# Wesentliche umweltbezogene Stellungnahmen

Projekt-Nr.: **1.47.159**  
Projekt: **Aufstellung des Bebauungsplanes „Solarpark Thann“**

Falkenberg

Abb. 1: Potentielle Fließwege bei Starkniederschlägen

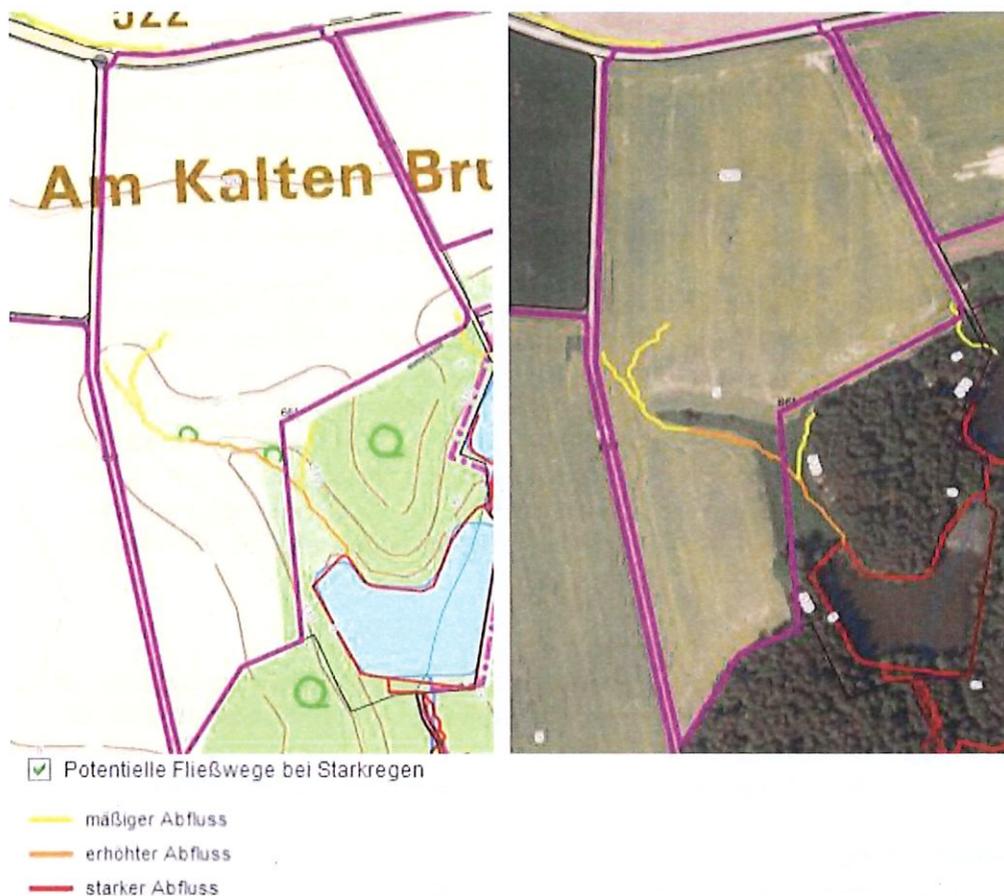
Aus den HiOS-Karten (Hinweiskarten Oberflächenabfluss und Sturzfluten) ergibt sich, dass innerhalb der BP-Fläche ein potentieller Fließweg bei Starkniederschlägen verläuft. Im betroffenen Bereich (siehe Abb. 1) ist mit mäßigen bis erhöhten Abflüssen zu rechnen. Wir empfehlen, den Bereich mit erhöhtem Abfluss weiterhin freizuhalten und eine erosionsstabile Vegetationsdecke zu erhalten bzw. zu entwickeln.
